MG/DEA Décembre 2010

ECHANGE A89/RN6 avec péages A6

ECHANGE A89/RN7

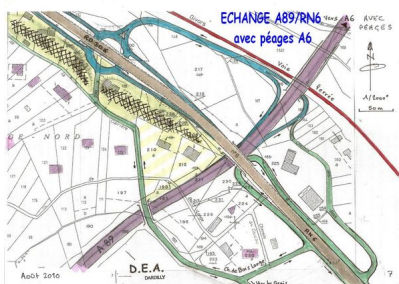
Le projet 2010 est semblable dans son tracé à celui de 2007 mais les échanges de l'autoroute avec les RN6 et RN7 sont très différents, en mieux pour le premier, en mal pour le second. Quant à l'échange avec l'A6, il est pratiquement inchangé et reste pénalisé par les péages PDU.

Le nouveau projet A89/RN6, en abandonnant les bretelles entre la RN6 et l'A6, est déjà moins destructeur et consommateur d'espace que le projet de 2007. Il présente une avancée intéressante qui peut être exploitée et améliorée afin de réduire les expropriations et rétablir les dessertes locales.

C'est ce que propose **DEA** en liaison avec des habitants et des entrepreneurs directement concernés ainsi que les riverains de la RN6 et de la Porte de Lyon.

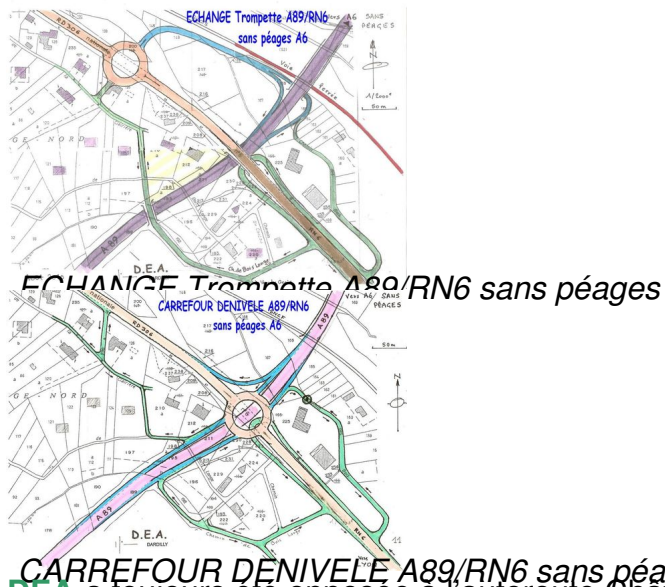
Le projet 2010 A89/RN7 est quant à lui pire que celui de 2007 car en passant au sud de l'actuelle RN489 l'échangeur et l'autoroute condamneraient une zone agricole prospère mais fragile.

DEA propose à la place un échangeur conservant en grande partie la voirie existante, et une portion d'autoroute en tranchée au nord de la RN489, à la place du CD73 actuel. Quant à la RN489, elle deviendrait la RD 73 entre Dardilly et La Tour. Ces dispositions ont été étudiées avec les agriculteurs du secteur et des habitants de l'ouest de Dardilly concernés par les nuisances sonores.
